Saksnr.: 202511633

Høringsuttalelse til NVE vedrørende Statkraft Energi AS sin konsesjonssøknad på oppgradering av Aura kraftverk (Aura II)

Kart som viser det gamle registrerte trekkområdet ved Osbua.

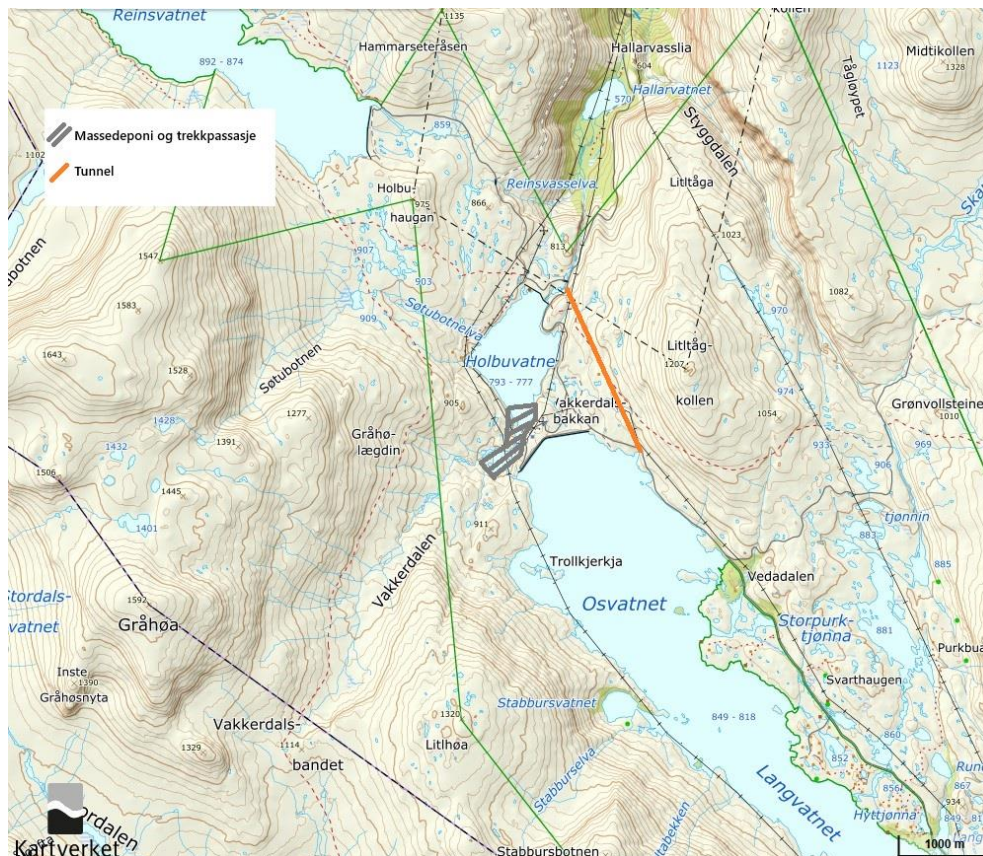
C) Vurdere terrengtilpasninger for å bedre forholden for trekk nedstrøms Osbudammen.

Villreinutvalget krever at det må settes krav om å terrengtilpasninger nedstrøms Osbudammen, og at det skal forsøkes og reetablere det historiske gamle villreintrekket i området.

Statkraft har foreslått en massefylling i Holbuvatnet, og legge om eksisterende bilvei i dette området, noe av disse massene bør kunne brukes til å reetablere et gammelt trekk i mellom villreinområdene, og legge til rette for en terskel/ler i Holbuvatnet.

Dette vil være et av de beste tiltakene sammen med å fjerne all infrastruktur i området.

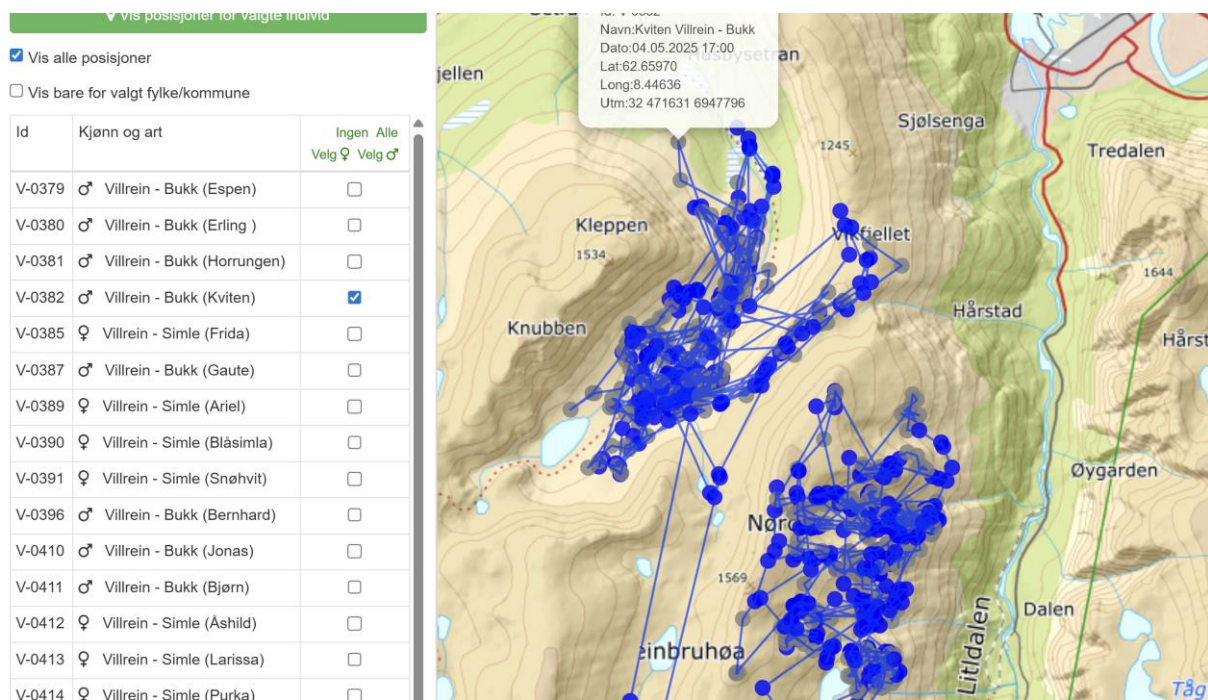
Villreinutvalget mener også at veien ved Holbua må legges i tunnel, for å fjerne all ferdsel i den eventuelt restaurerte trekkpassasjen.

Dette vil også medføre litt endringer i inngrepsgrensekartene.

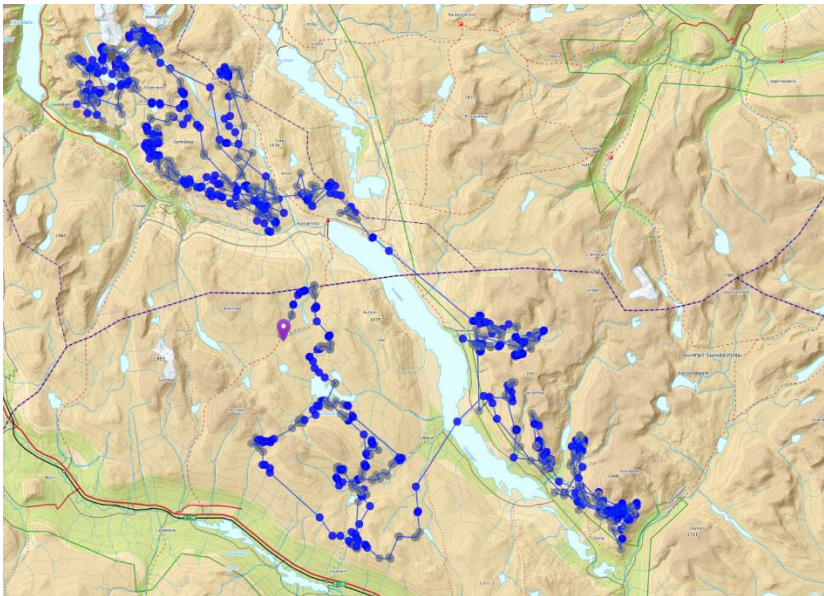
I KUen- er det ikke lagt mye fokus på området som beiteområde for rein, men ny informasjon vedr. arealbruk kom med en GPS-merket villreinbukk våren og sommeren 2025. (Vedlagt skjermbilde av alle GPS-posisjonene til denne bukken i det aktuelle området.)

Som tilleggssopplysning kan det opplyses om at dette var en flokk på 11 dyr som oppholdt seg i området dette året, men splittet seg opp i flere små flokker, og har en mer omfattende arealbruk enn bare disse GPS-plottene.

Villreinutvalget vil kreve at NVE pålegger Statkraft å finne alternative løsninger, enn inngrep i Gaudalen, alternativt må maskiner fraktes inn og ut på vinterføre, for å sleppe midlertidig vei.
